<b>Objet</b>	Réponses aux questions contenues dans le document DQ-10
	Parc éolien de Saint-Cyprien

**Figure 1 Bassin de récupération des eaux de lavage**

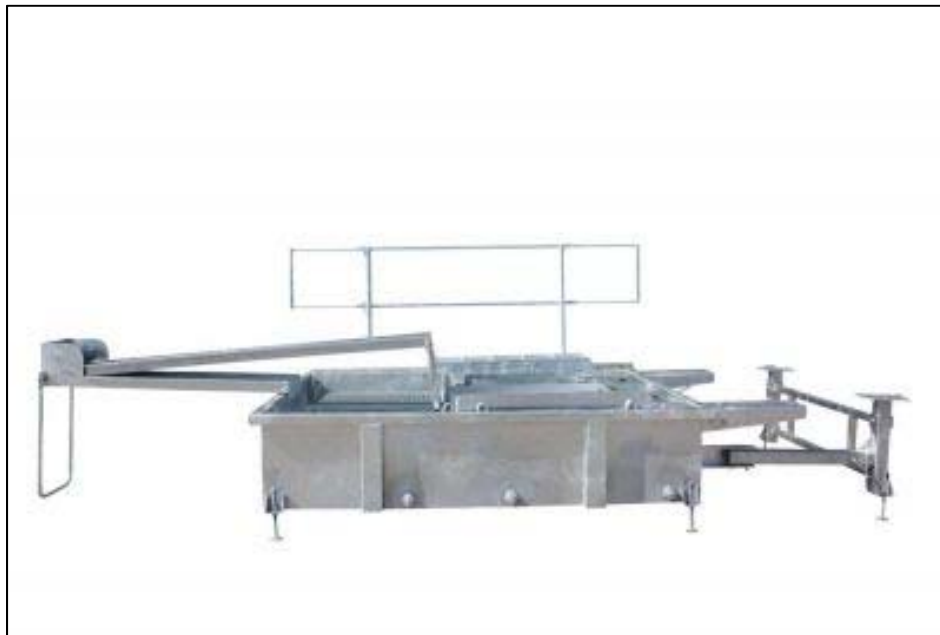
**Q19** *Au sujet des aires de lavage et de la récupération des eaux, peut-on avoir une idée des installations? Si les superficies sont déjà utilisées par les agriculteurs à d'autres fins que la culture, devront-ils s'en trouver d'autres (PR5.1, carte 2; PR5.2.1, p. 24)?*

Il faut préciser que les aires de lavage ne servent qu'à effectuer un rinçage des bétonnières après les coulées et que dans le cas où il y avait un excédent de béton, il serait retourné à l'usine de béton. Les installations sont par conséquent très simples. Il s'agit d'une lance d'eau pour le rinçage et d'un bassin de récupération. Le bassin de récupération des eaux de lavage est typiquement fait de métal (Figure 1). Les eaux de lavage qui sont récupéré dans le bassin peuvent être soit retourné à l'usine de béton pour réutilisation ultérieures ou acheminé dans un centre de traitement des eaux apte et autorisé à procéder au traitement. Précisons qu'aucune eau de lavage de sera jeter au sol.

Les aires de lavage ont été sélectionnées de concert avec les producteurs agricoles concernés. Les producteurs n'utilisent pas 100% des superficies pour l'ensemble de l'année et selon les prévisions et les superficies nécessaires au lavage sont assez limitées. Il ne devrait pas y avoir de contrainte d'utilisation des superficies pendant la période de coulée de béton, puisque l'espace sera suffisant pour les besoins des producteurs à cette période de l'année.

**LOTS SOUS OPTION À L'INTÉRIEUR DE L'AIRE D'ÉTUDE**

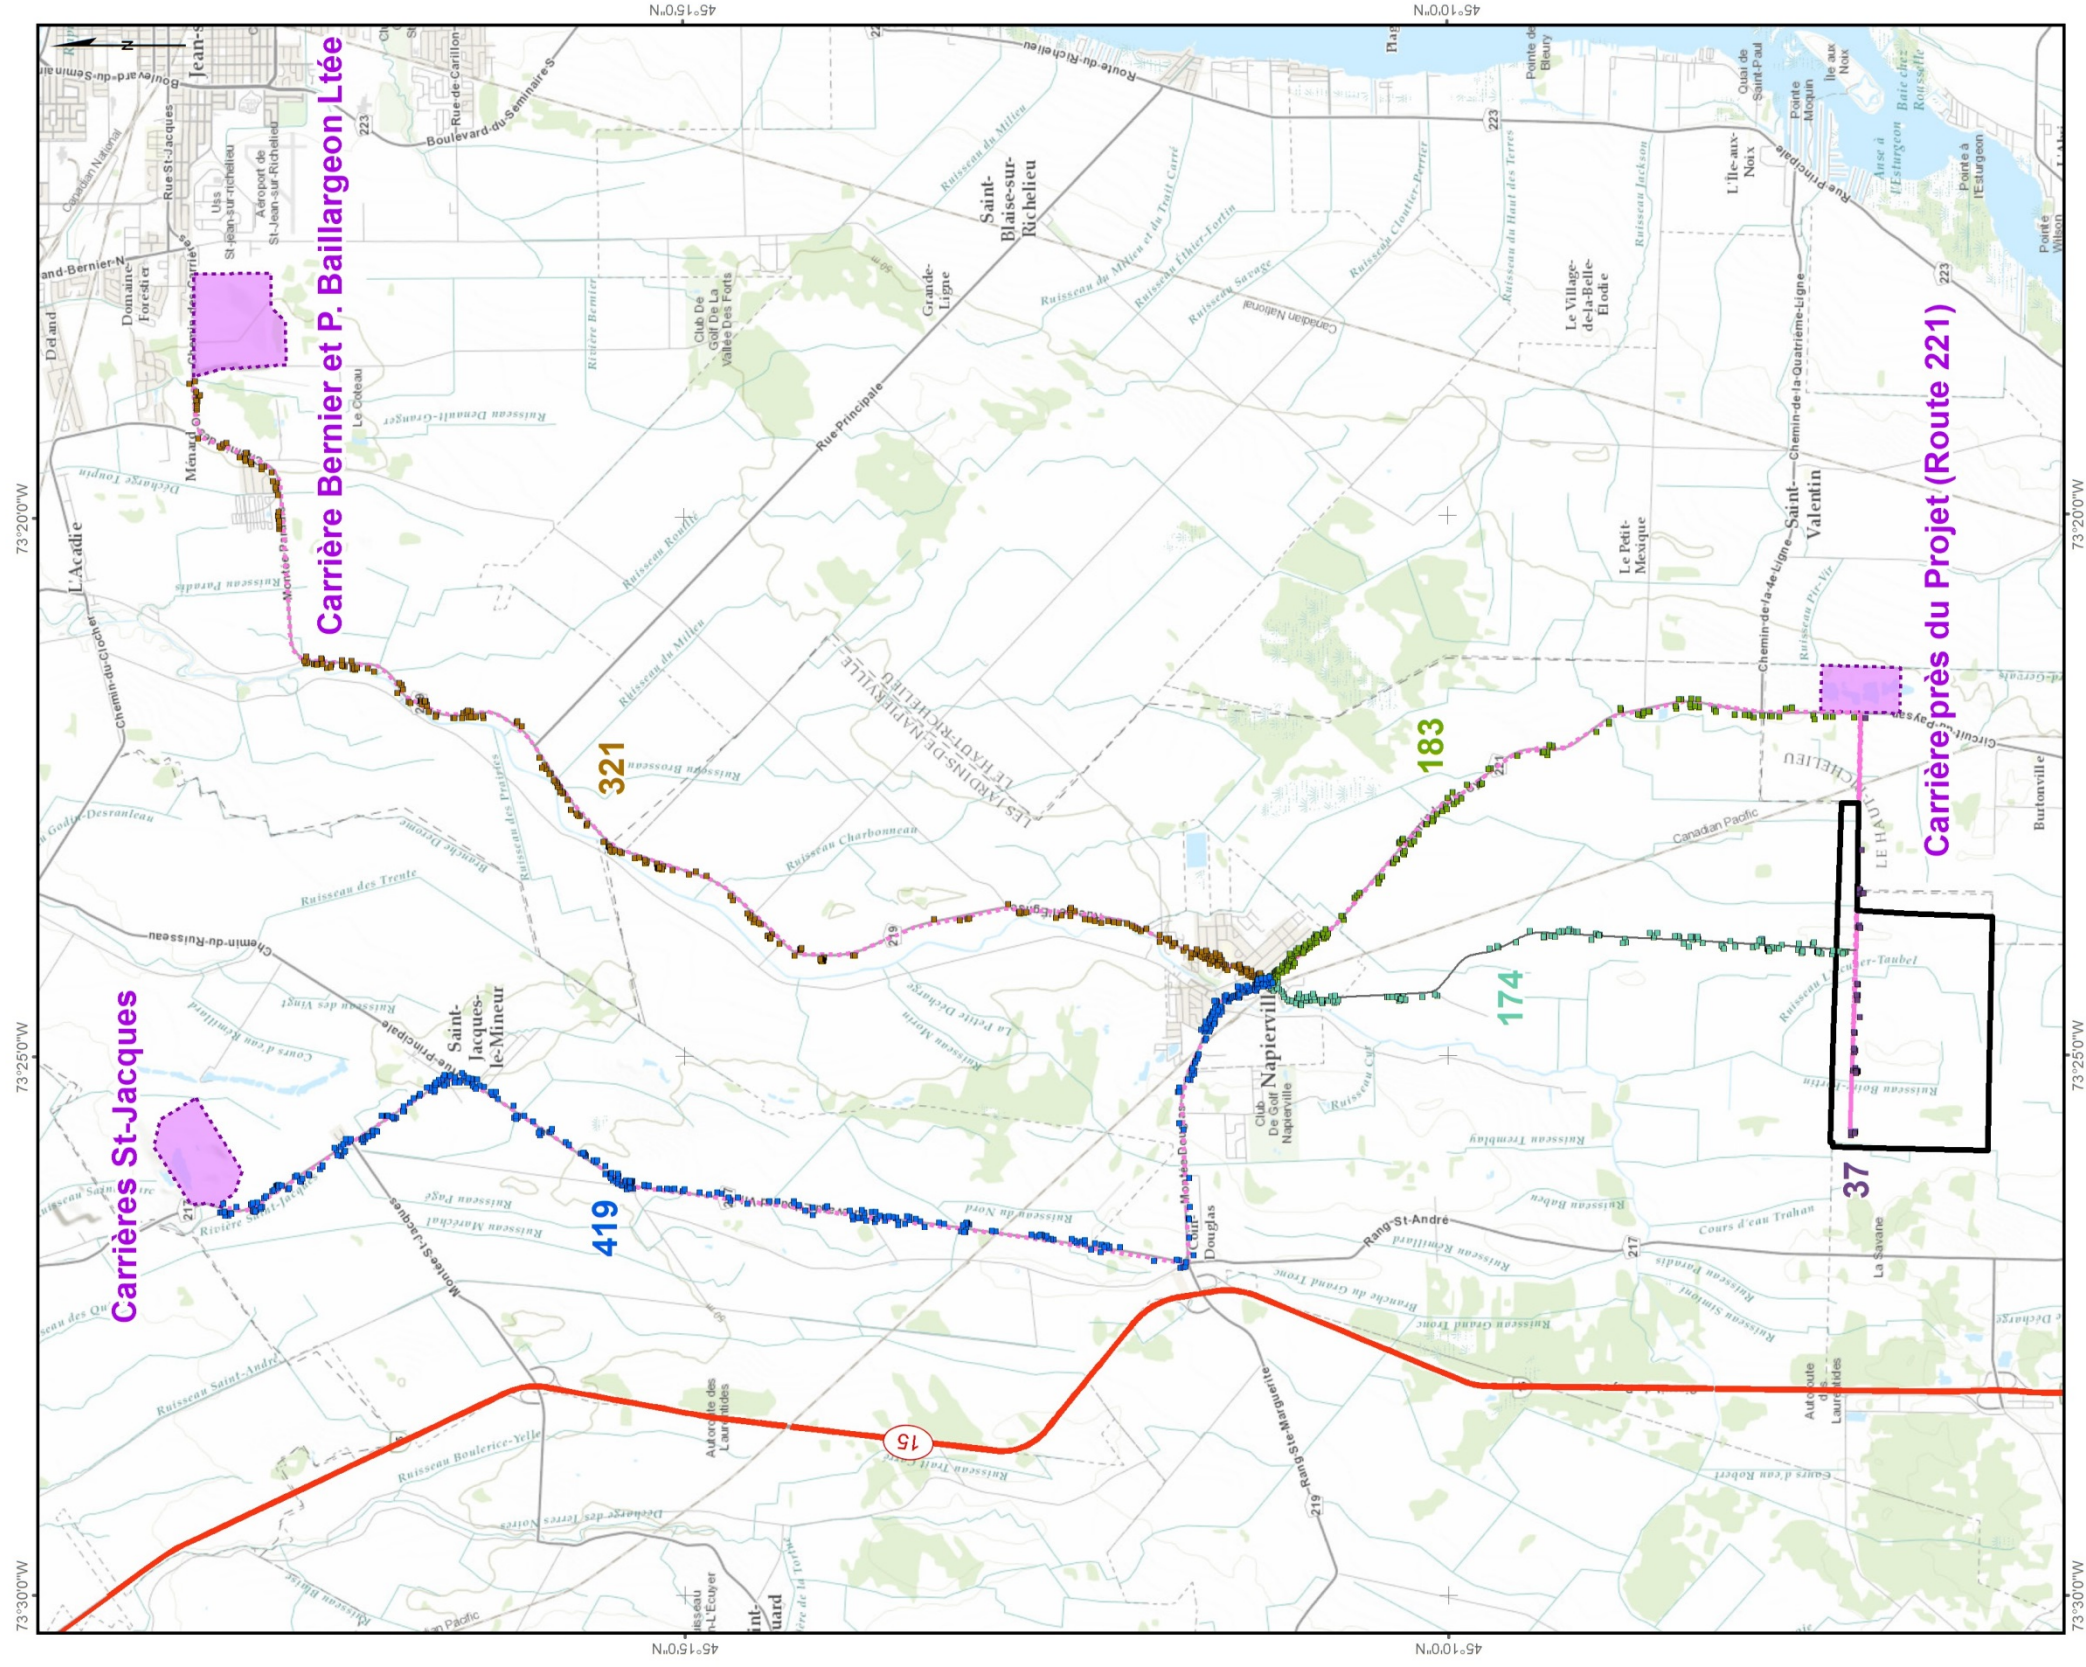
**Q16** *Le promoteur mentionne qu'il prévoit rencontrer le propriétaire du lot enclavé (PR5.1, p. 64). Est-ce que la rencontre a eu lieu? Veuillez préciser et décrire les mesures qui seraient mises en place avec ce propriétaire pour atténuer les dérangements. Pouvez-vous identifier sur une carte du projet les lots qui seraient enclavés?*

La carte « Lots sous option à l'intérieur de l'aire d'étude » à l'annexe D du présent document illustre les lots enclavés dans l'aire du Projet. L'une des propriétés enclavées (lots 496-497) a changé de propriétaires en 2015. L'autre propriété enclavée (lots 503-504) est louée et cultivée par ce même agriculteur qui a fait l'acquisition des lots 496-497. Une rencontre a eu lieu avec l'agriculteur cultivant l'ensemble des lots enclavés, la présence du Projet ne représenterait pas une problématique pour les activités agricoles prévues. Pendant la construction, le plan de communication qui sera mis en place devra inclure la transmission des informations à l'agriculteur qui cultivera ces lots.
